審查評估報告

送審單位	台灣電力公司
報告名稱	核三廠二號機反應爐蓋第 40 號螺樁修理報告

行政院原子能委員會
中華民國 105 年 1 月 6 日

「核三廠二號機反應爐蓋第 40 號螺樁修理報告」 審查評估報告

圖 3 無法順利取出之 40 號螺樁位置圖

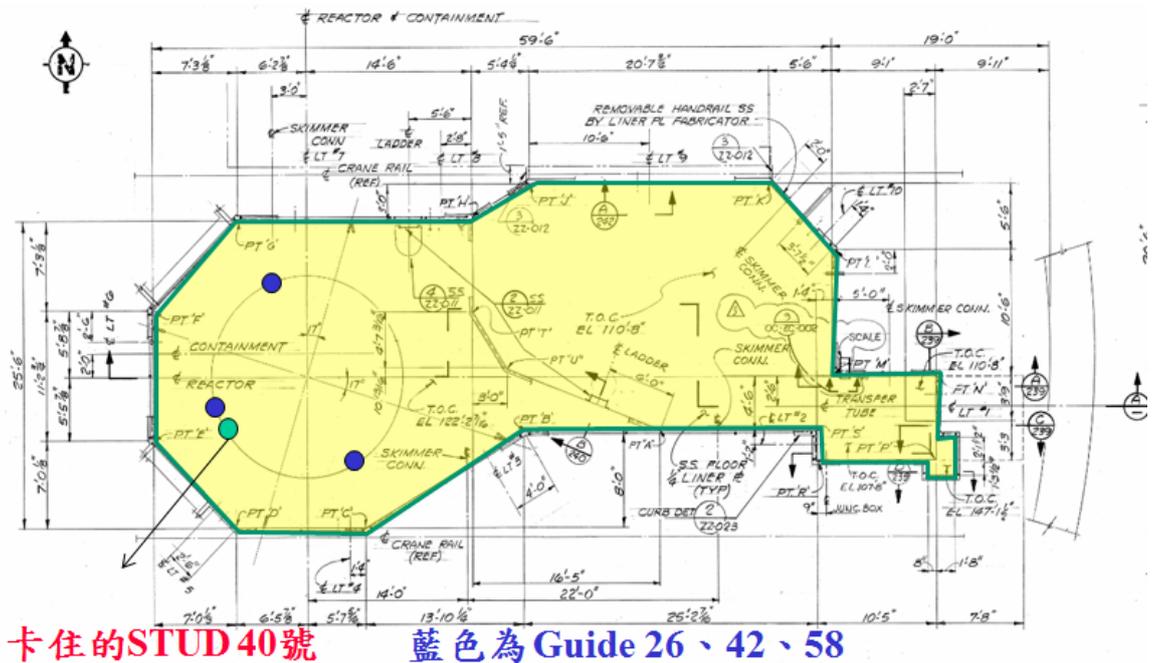
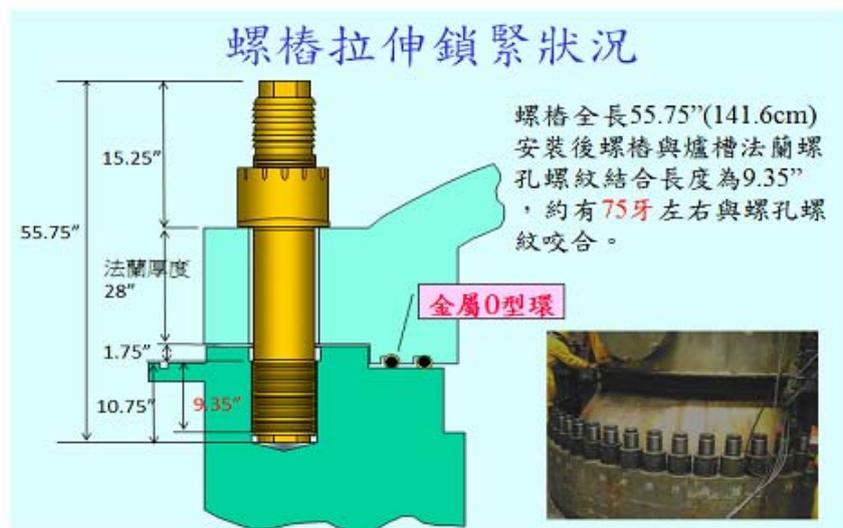
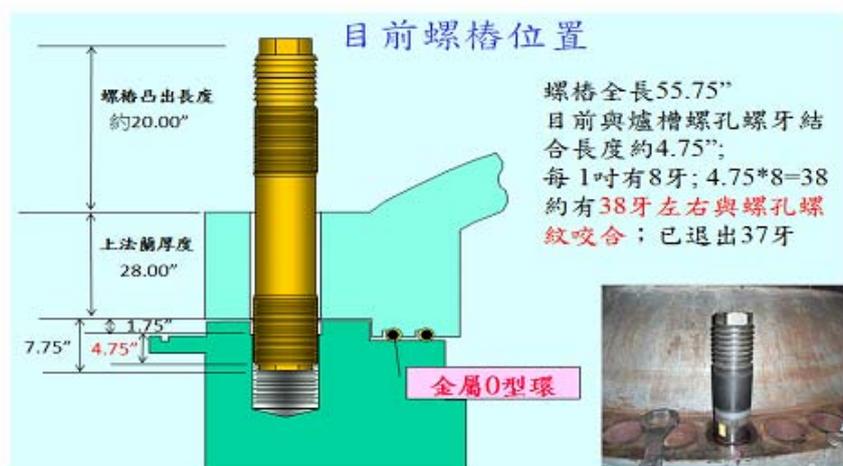
1. 第 40 號螺樁孔於待修理期間，因更換燃料池補水而曾接觸硼酸水，應澄清清潔處理程序，以避免後續可能發生的腐蝕破壞？(I-6)

- (1)核三廠對第 40 號螺樁受硼酸水浸入，已編訂特殊程序書 104-PP-003 二號機反應爐蓋法蘭面螺孔硼酸水沖淨作業程序書處理。若第 40 號螺樁無法取出時，將由螺樁中心孔對底部孔塞鑽一 0.5 吋小孔，來執行螺樁底部硼酸水沖淨作業，直到沖淨逸流排放水硼濃度低於 2 ppm。

(2)本次實際規劃將第 40 號螺樁移除，對螺孔拍照存證後，安裝新螺樁或牙套前，再執行除礦水清洗工作，確保螺孔不會有硼酸腐蝕之問題，已納入程序書 104-PP-005 步驟 3.10。
台電公司之回覆說明，經審查結果可以接受。

圖 5 反應爐蓋螺樁鬆脫不易處理流程

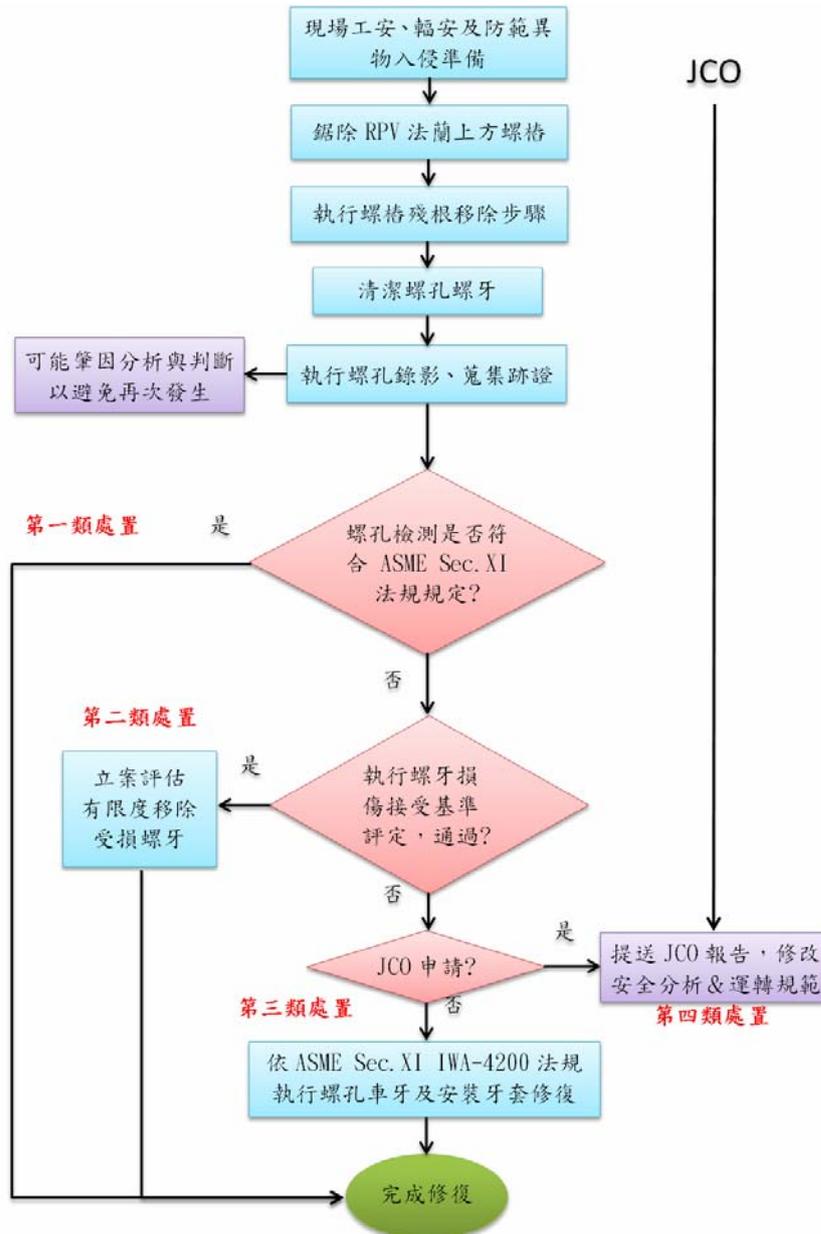
1. 台電公司說明西屋公司將計算第 40 號螺孔咬合區所需最少有效螺牙數，由於此最少有效螺牙數將決定是否必須採取第三類處理(安裝螺孔牙套)，故本會審查小組要求提出計算結果。(I-20)

- (1)西屋計算書提到 ASIC 的 $0.4S_y$ criterion 是適用於鎖緊時張力施加，另提到 ASME B&PV Code 的 $0.6S_m$ criterion 為涵蓋運轉時螺樁受力，但後續分析因 ASIC criterion 沒有在 ASME B&PV Code 要求內，所以沒有計算此一部份。應澄清 $0.4S_y$ 與 $0.6S_m$ 之大小關係，以確認僅用 ASME B&PV Code 的 $0.6S_m$ criterion 之適切性。
- (2)西屋計算書分析反應爐運轉時最大螺樁負載時採用加熱 4.37 小時之熱暫態拉力負載，應說明為何此時間點之熱暫態拉力負載為最大。
- (3)西屋計算書第 4.1 節 Equation 5 公式出處應說明。
- (4)西屋計算書第 4.2 節說明 maximum operational heatup load 增加

西屋公司針對核三廠頂蓋螺栓的最小咬合長度分析考慮的螺樁受力情形包括安裝負載(stud tensioning load)、運轉負載(Level A)、運轉負載(Level B)，並採用原始應力計算書的計算方法，分別來計算螺樁的最小咬合長度，得出最保守的結果為 Level A 負載時的咬合長度 6.621 吋，約為 53 牙。亦即 40 號螺樁最大許可損失長度為 2.38 吋，以 1 吋 8 牙換算螺牙數量為 19 牙。

已不採行螺牙損傷接受基準評估，將直接採取第三類處理(安裝螺孔牙套)，請同意終止本項審查。

本會審查小組同意本項終止審查。

圖 13 複製膠膜檢查結果

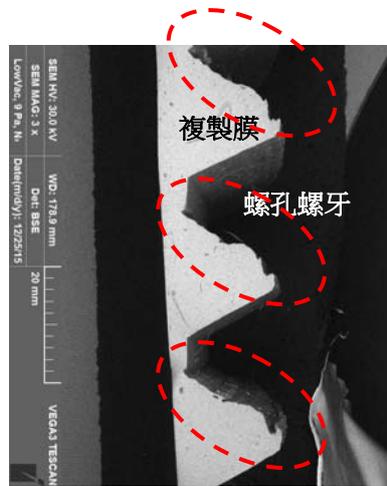
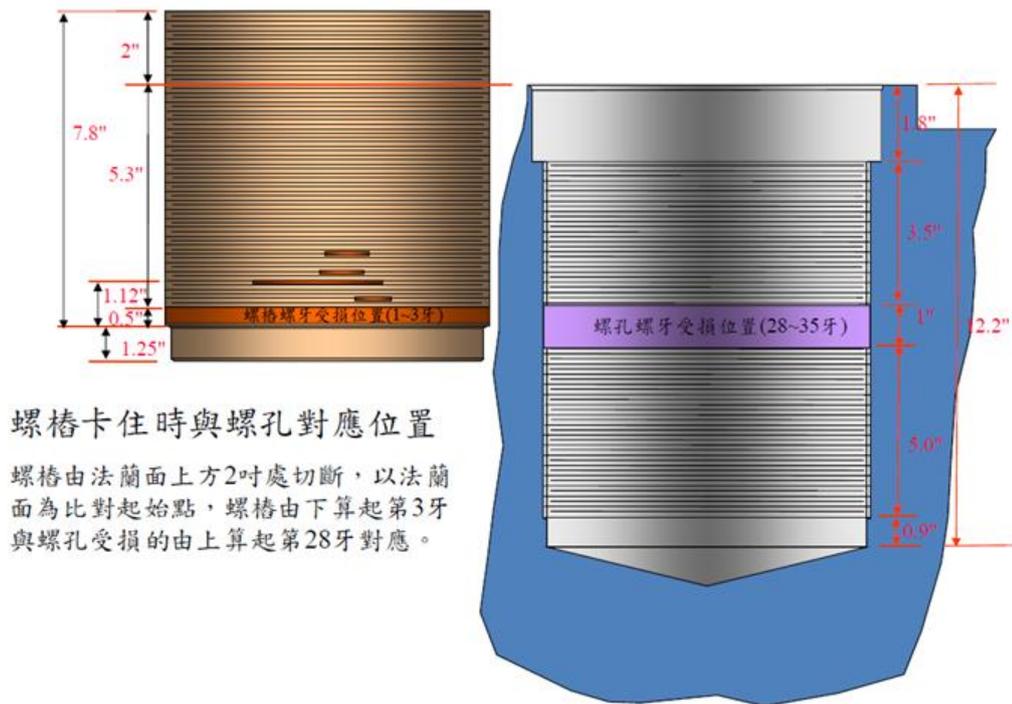
1. 肇因分析應提出計劃，並在螺孔開始加工前完成證據的蒐集與保存。螺孔內目前看到疑似金屬細絲或其他異物應蒐集以備日後作成分分析(III-1)。請於微觀金相分析了解其硬化層與硬度(III-8)。

- (1)針對第 40 號螺孔內螺牙之檢查攝影/錄影紀錄，除原檢測隊目視檢查以攝影機錄影紀錄及西屋公司檢查的高解析度各高程及角度

之照相外，已再依審查意見於 12 月 19 日使用工業內視鏡做螺孔內螺牙之影像攝影紀錄，另規劃於 12 月 21 日上午由國內專業機構以非破壞式的複製膠膜(replica)方式，將其 3-D 損傷形態複製下來供高倍率形態觀察，作為證據保存。

(2)針對第 40 號螺樁卡住肇因分析，除西屋公司的評估及肇因說明外，另委託國內專業研究機構來執行，做有系統的規劃分析，確保能找到真正之肇因，詳細規畫工作如下：

- a. 目視檢查和取樣：第40號螺樁已用機械加工法取出螺樁殘根，針對第1-3牙和第8牙和其他週遭區域進行巨觀目視檢查，並選擇應檢查的取樣位置，以無虞損傷材料組織之切割方式進行試片取樣。反應爐法蘭螺孔損傷8牙部分則以非破壞式的複製膠膜(replica)方式，將其3-D損傷形態複製下來供高倍率形態觀察。
- b. 光學顯微分析：將螺樁第1-3牙損傷區和螺牙正常區的取樣試片進行截面金相顯微組織觀察，以分析螺牙區材料是否存在異常組織或者具有微裂縫等損傷現象。
- c. 電子顯微分析：螺樁第1-3牙試片進行表面和截面的掃描式電子顯微鏡(SEM)分析，包含SEM形貌觀察和能量分散能譜儀(EDS)成份分析，以觀察螺牙區材料是否夾雜其他外來物，或者存在雜質或介在物等；第8牙則進行表面形貌觀察。螺孔區複製膜亦使用SEM進行高倍率形態觀察。
- d. 硬度分析：以表面Vickers微硬度分析配合金相組織觀察結果，檢查螺樁表面是否有硬化處理層或異常脆化現象。
- e. 材質鑑定分析：由螺樁取樣進行ICP化學組成分析，同時進行螺樁硬度分析推估材料強度，以推測螺樁材料規格等級。

(3)由於第 40 號螺孔於在 12 月 14 日凌晨螺樁取出後，先由西屋公司執行清理照相紀錄，後續檢測隊再執行一次清理後續作目視檢查

攝影；原先螺孔內西屋照相看到疑似金屬細絲或異物，同一天在
檢測隊目視檢查錄影及後續現場檢查或攝影都未再發現。金屬絲
位置在螺孔由上算起第 1 牙，本次螺樁旋出卡住位置在螺孔由上
算起第 28 牙至 35 牙，本次螺樁卡住並非此一金屬絲造成。
